**Skaidrojumi par SIA „SALTAVOTS” iepirkuma „Būvdarbi Siguldas
ūdenssaimniecības pakalpojumu attīstībai (2. posms)” nolikumu, id. Nr. SA 2020 02/KF,
nolikumu**

Atbilde uz jautājumu Nr. 4

2020. gada 9. martā

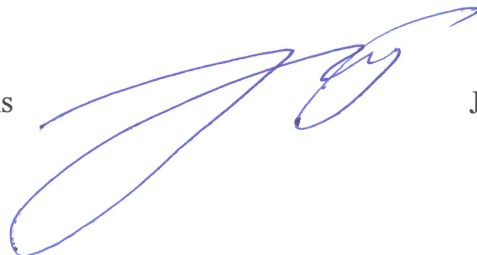
Jautājums:

Var tikt izmantotas PP (polipropilēna) strukturētas gludsienu caurules SN8, kuras atbilst EN 13476-2 standartam, vai PP (polipropilēna) monolītsienu caurules SN8, kuras atbilsts EN 1852-1 standartam?“

Atbilde uz jautājumu: Saskaņā ar skaidrojošo aprakstu būvprojektam „Ūdenssaimniecības pakalpojumu attīstība Siguldas notekūdeņu aglomerācijā V kārtā, 2 posms”, maģistrālie cauruļvadi ar tranšejas metodi jāizbūvē no ieprojektētajām SN8 polipropilēna (PP) caurulēm ar monolītas konstrukcijas ribām bez tukšumiem sienīgas konstrukcijā. Pretendents drīkst piedāvāt ekvivalentus materiālus, ja tie atbilst skaidrojošā apraksta, kā arī standarta EN 13476-3 prasībām.
